INDICAÇÃO Nº 049 /2021

RELATÓRIO DE VISTORIA TÉCNICA

Inspeção realizada pelo Serviço de Atividade Técnica (SAT), do Corpo de Bombeiros Militar, em 11/04/2019, na **Praça Manoel Félix**, localizada no bairro paraíba, Caicó/RN, atendendo a solicitação do Ofício N° 156/19 - SCM- da Câmara Municipal de Caicó, da presidenta Rosângela Maria da Silva.

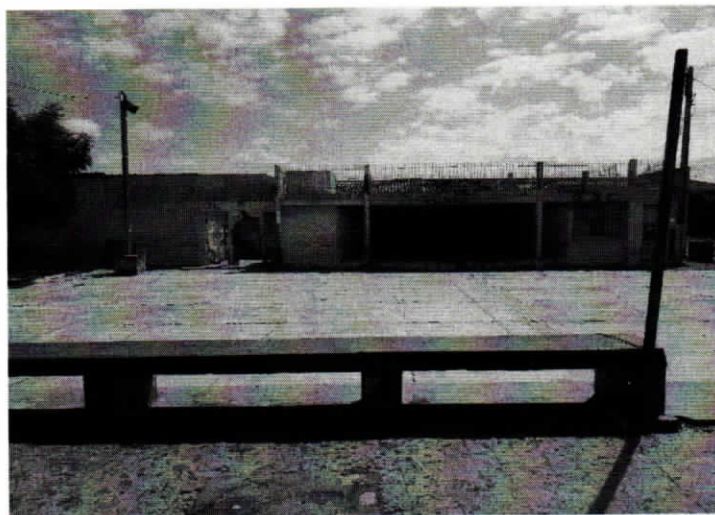
5. Haja vista que a Praça é utilizada para a prática de esportes pelo comunidade e apresenta pontos de energia expostos e estrutura precária, podendo ocasionando uma situação de risco aos usuários, se faz necessário urgentemente a INTERDIÇÃO da estrutura de alvenaria com tapumes de madeira, para retirar o risco dos desportistas, até o município providenciar a reforma estrutural. (anexo 03)

Que o município providencie o fechamento de forma **imediata** da área de risco da praça, evitando danos físicos aos frequentadores do espaço público.

Anexo 02

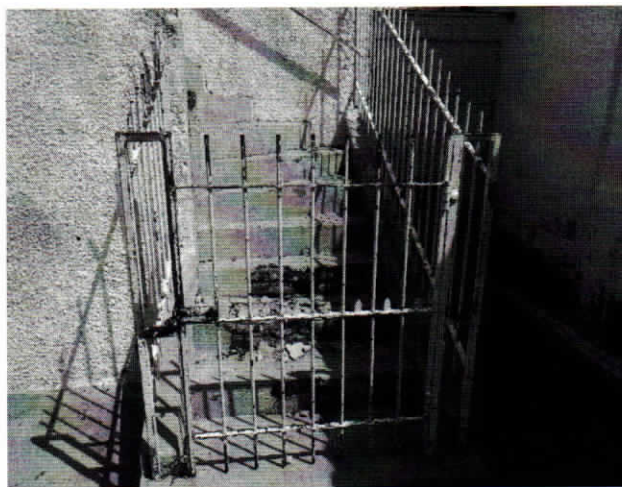
3. Foi constatado que a referida Praça não possui o CLCB (Certificado de Licenciamento do Corpo de Bombeiro);
4. Verificamos rachaduras em alguns setores estruturais da Praça como: paredes, pilares e desprendimento de grades; (anexo 02)

Que a estrutura da Praça seja fechada com tapumes de madeiras, para retirar o risco dos desportistas;

Pela INTERDIÇÃO da estrutura de alvenaria da praça devido o comprometimento da estrutural e instalações elétricas;
